**STUDIO PRELIMINARE AMBIENTALE**  
(art. 19 del D.Lgs. 152/20006 e ss.mm.ii)

**INTEGRAZIONI**

a riscontro della richiesta della provincia di Vicenza prot. n.10895 del 25/02/2019

**MODIFICA DEL PROGETTO DI CUI ALLA DELIBERAZIONE N. 229  
DEL 15/10/2013 DI COMPATIBILITÀ AMBIENTALE**

**Tavola P05-HHP-R / Aree allagabili - Classi di rischio**

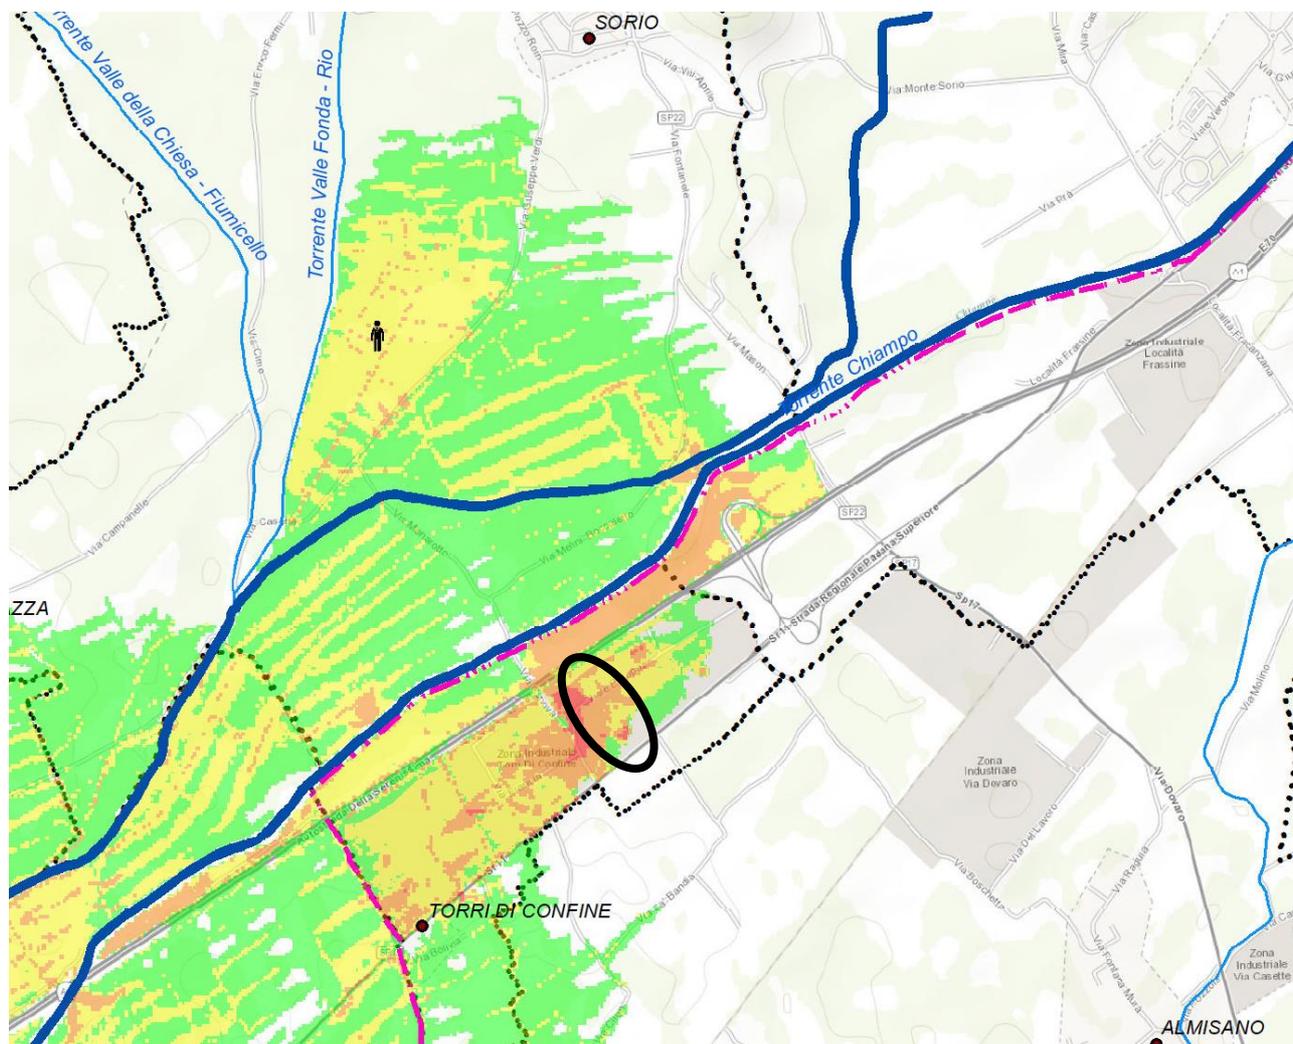
1. Analizzare il Piano di Gestione Rischio Alluvioni, considerato che la zona in questione risulta interna ad aree interessate a classi di rischio e classi di altezza idrica ed è quindi opportuno, approfondire la tematica mettendola in relazione all'impianto in questione;

L'area oggetto di intervento ricade nel bacino idrografico Brenta-Bacchiglione e parzialmente nelle zone con classe di rischio di alluvione medio-elevato; si trova a circa 300 metri in direzione sud dal Torrente Chiampo, corso d'acqua indagato.
